Nr sprawy - 102 /09
Cp- 944/09

dotyczy: postępowania o udzielenie zamówienia publicznego na wymianę stolarki okiennej drewnianej w zabytkowym budynku Komendy Miejskiej Policji w Gdańsku, ul. Nowe Ogrody 27 - nr ogłoszenia BZP 305534-2009 z dnia 04.09.2009r

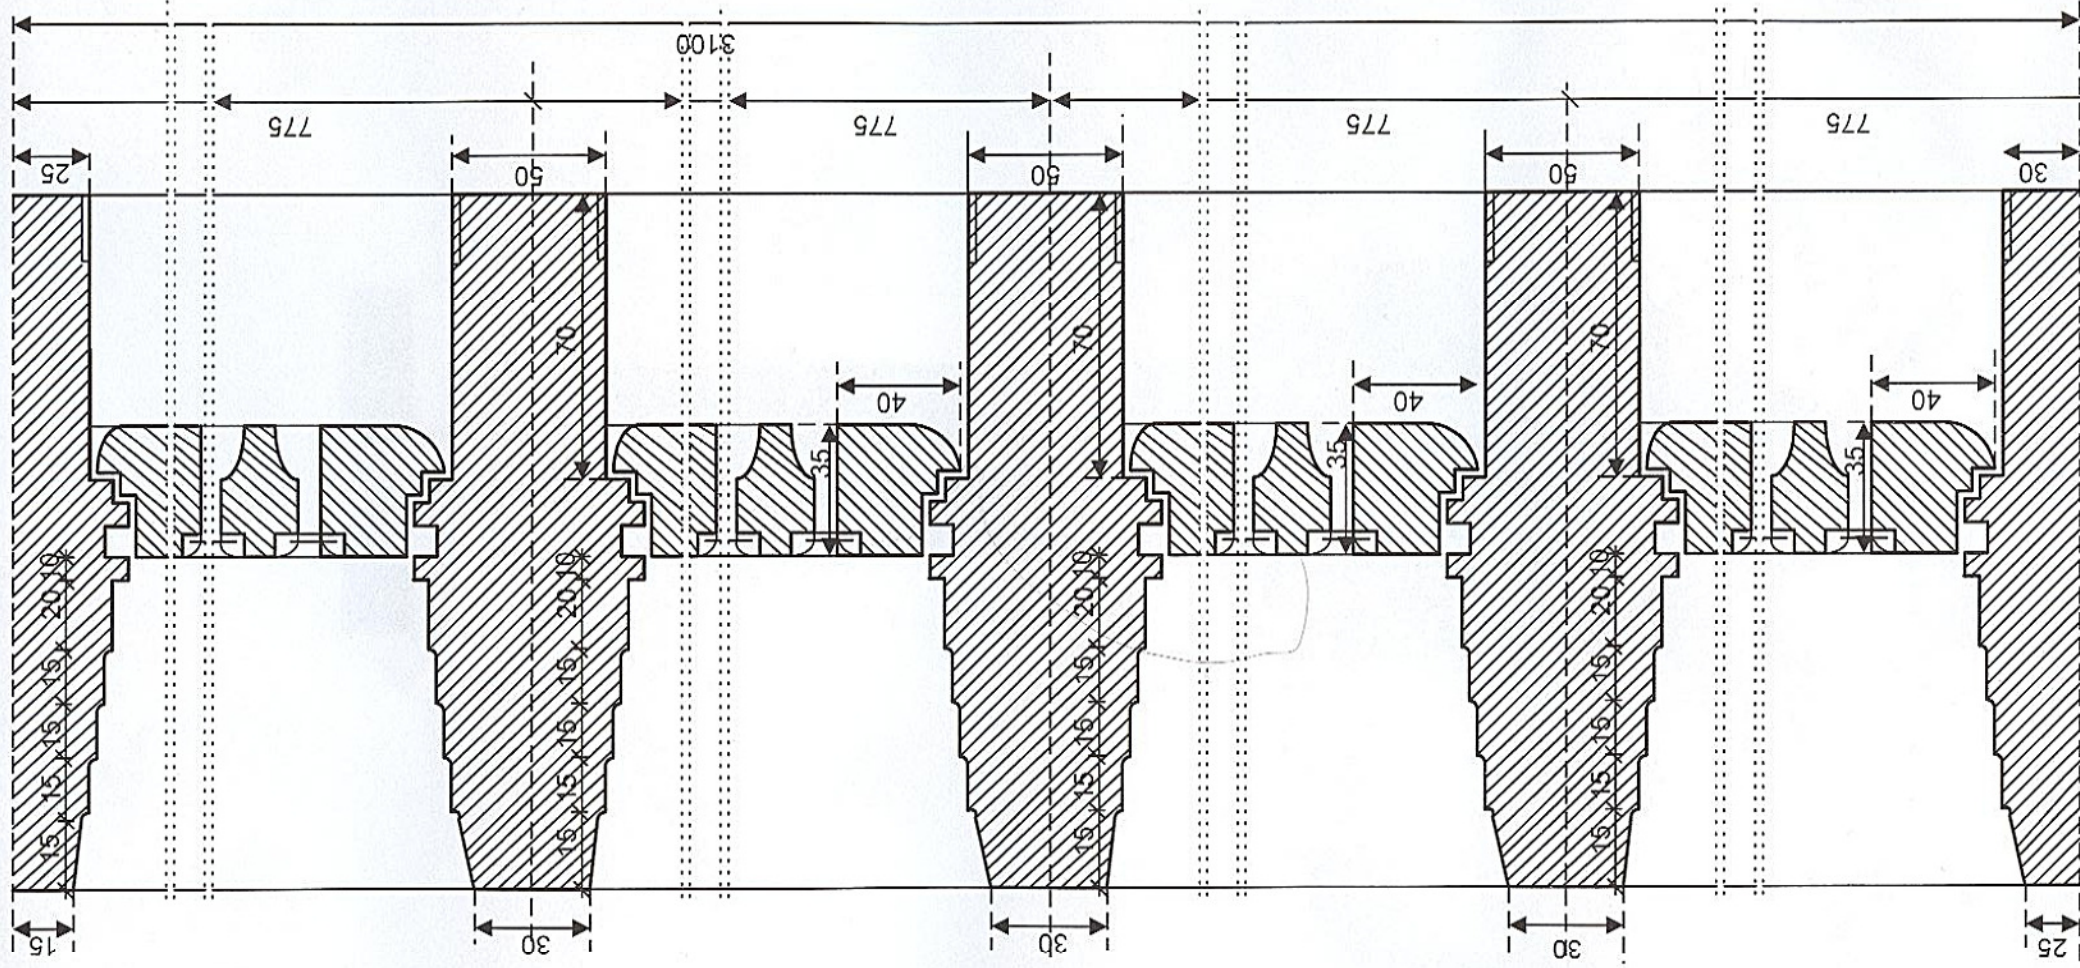
Załączone do specyfikacji rysunki nie pokrywają się z pozycjami przedmiaru – jakościowo i ilościowo. Brakuje rysunków do okien oznaczonych jako typ 7. Różnią się ilości okien oznaczonych jako typ 4, 5, 8, 10. Czy nietypowe okno w attyce również jest przedmiotem zamówienia? Prosimy o sprecyzowanie zestawienia.

- stolarka okienna drewniana w kolorze białym (tak jak w oknach istniejących)
- dopuszcza się stosowanie drewna sosnowego, można zastosować stolarkę trójwarstwową klejoną łączoną na mikrowczepy
- drewno do produkcji musi być selekcjonowane
- do wyceny okien należy przyjmować wymiary i ilości okien jak w przedmiarze robót wyłączając pozycję nr 21 przedmiaru, gdzie wyliczona ilość okien typu 8 winna wynosić 20 sztuk
- w celu uzupełnienia przedkładam brakujące rysunki nr 2 i nr 3, stanowiące przekroje przez okna z rys. nr 1
- należy doliczyć nie mniej niż 102 sz. Nawiewników higrosterowalnych
- w niniejszym postępowaniu należy ująć wyłącznie okna drewniane, wzmiankę o oknach z PCV w treści SIWZ należy traktować jako błąd pisarski Zamawiającego.
